Fra: **Norconsult AS v/Arne Engen**

RV. 12, GANG- OG SYKKELVEI UTSKARPEN, RANA KOMMUNE 3-PARTSKONTROLL

INNLEDNING

UTEN SIDEFRIKSTIONSFAKTOR

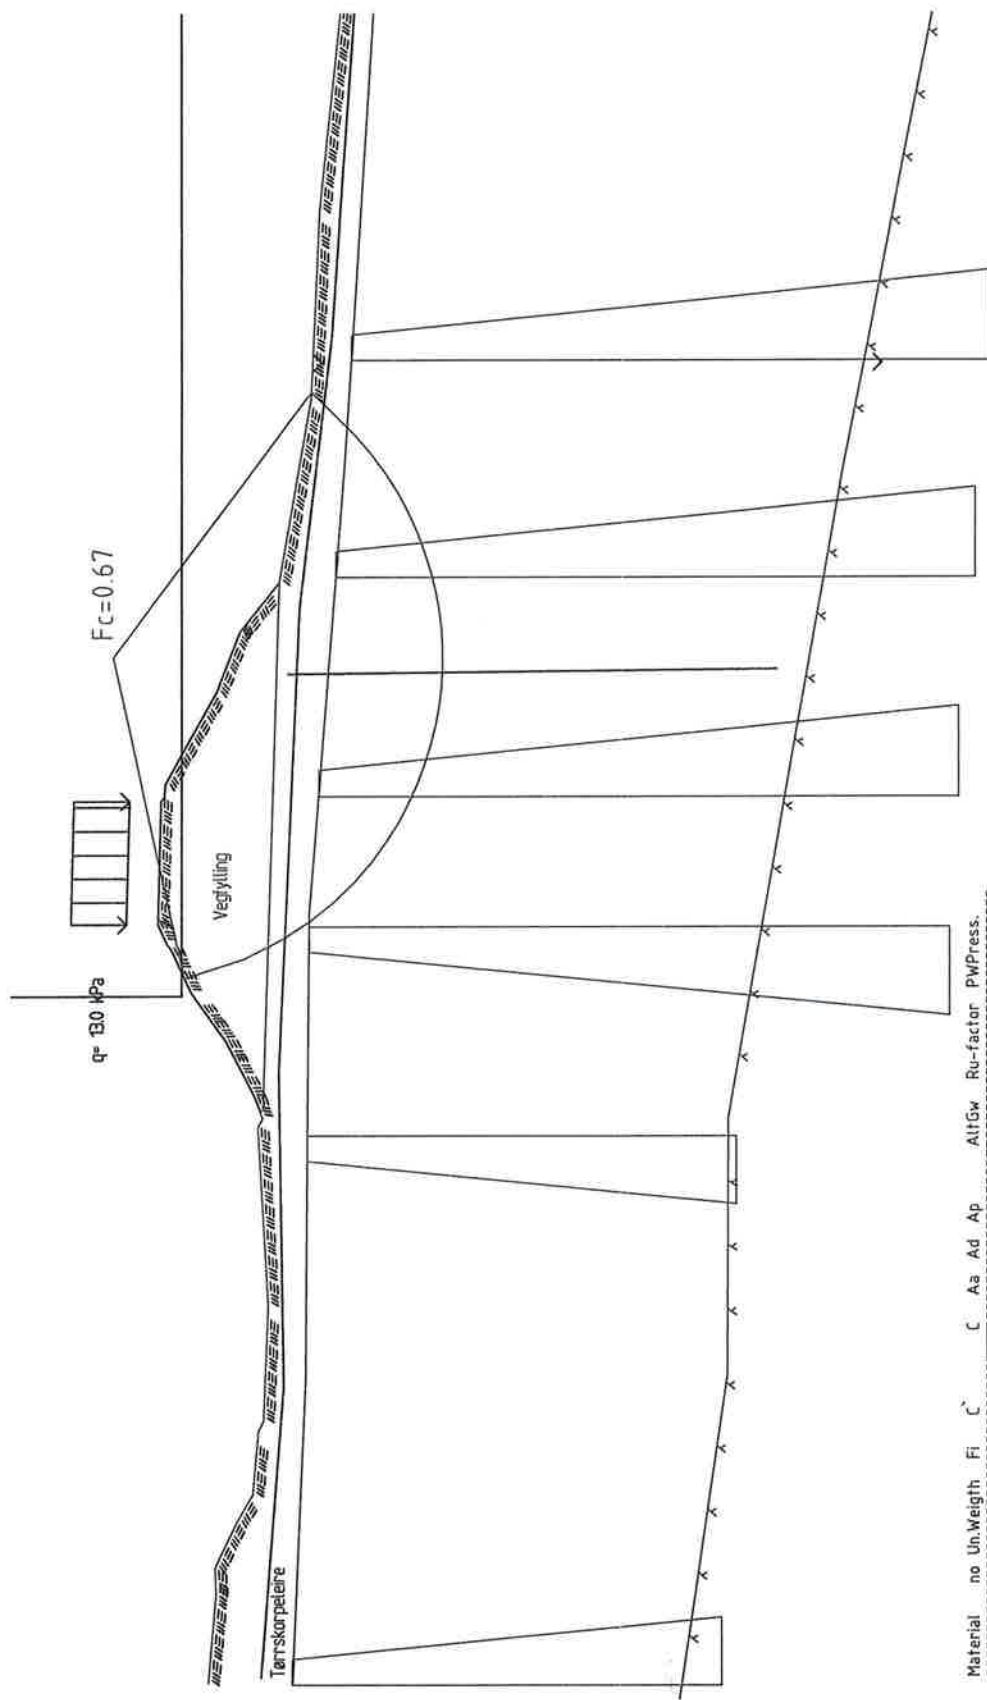
Generelt er vi meget skeptiske til å benytte funksjonen med å legge inn en sidefriksjonsfaktor i programmet. Det vanlige er å utføre beregningene uten sidefriksjonsfaktor, og så vurdere evt. geometrieffekter separat, ved å anslå en økning i beregnet sikkerhet mot utglidning på 10-20%, avhengig av bredde-/lengdeforholdet. For å illustrere at man kan komme feil ut i beregningene ved å benytte funksjonen med en sidefriksjonsfaktor, har vi etterregnet de to profilene presentert i SVVs rapport med og uten

sidefriksjonsfaktor. Det er valgt å gjøre dette for dagens situasjon og for de udrenerte beregningene, som ga lavest sikkerhet mot utglidning i SVVs rapport. Disse etterregningene er vist på figur 5-8.
